N. R.G.E. 50/2022

Il sottoscritto Pozzo geom. Varniero in merito alla comunicazione ricevuta dal Tribunale di Biella in data 03 ottobre 2024 in merito alle problematiche esposte dalla parte debitrice eseguita dep. in data 03.10.2024, dopo aver nuovo sopralluogo sulla località in data 20/11/2024 alla presenza della sig.ra [REDACTED] e figlio oltre all' Ing. [REDACTED] professionista dell' eseguita ed aver effettuato convegno presso il Comune di Sordevolo comunica quanto segue :

VERIFICA DI STABILITÀ DEL VERSANTE

TRIBUNALE DI BIELLA
SEZIONE ESECUZIONI IMMOBILIARI
ESECUZIONE IMMOBILIARE R.G.E. n. 50/2022
GIUDICE DELL'ESECUZIONE DOTT. EMANUELE MIGLIORE
C.T.U. INCARICATO : POZZO GEOM. VARNIERO

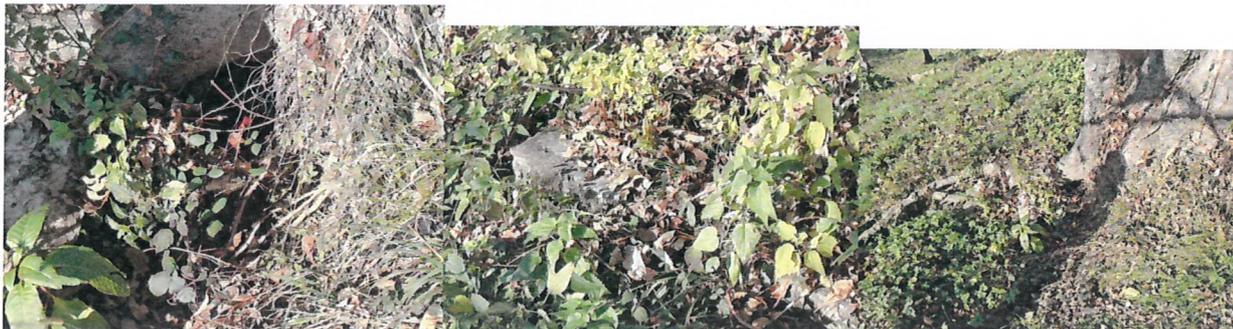
Lo scrivente al fine di appurare le dichiarazioni della ricorrente in merito alla denuncia all'A.R.P.A. che secondo l'esecutata avrebbe trasmesso relazione al Comune di Sordevolo, per completezza di assunzione di informazioni si è proceduto ad assumere informazioni presso lo stesso, dal quale si è appreso che l' A.R.P.A. non è mai stata portata a conoscenza di tale problematica ma solo dello "scarico a cielo aperto" lamentato dalla ricorrente per il quale il Comune di Sordevolo sta predisponendo sopralluogo al fine di individuarne la provenienza.

La bonifica della cisterna, escludendo la costosissima opera di rimozione, potrebbe esse effettuata da ditta specializzata con aspirazione e smaltimento in sito idoneo di tutto il materiale in essa contenuto e immissione di ghiaione al fine di renderla inerte con rilascio di apposita certificazione, con un costo di circa 10.000,00 euro. Si rimarca che lo scrivente non ha potuto verificare che la cisterna ad oggi sia bucata o meno ma riporta le dichiarazioni della ricorrente che asserisce che vi fosse un residuo di 20/30 cm. di gasolio e che ora essendo piena è dovuto alle infiltrazioni di acqua sotterranea, l' Ing. [REDACTED] sopralluogo ha asserito che tali infiltrazioni potrebbero inficiare la stabilità della casa, argomentazione per la quale si demanda alla relazione geologica preposta a tale quesito.
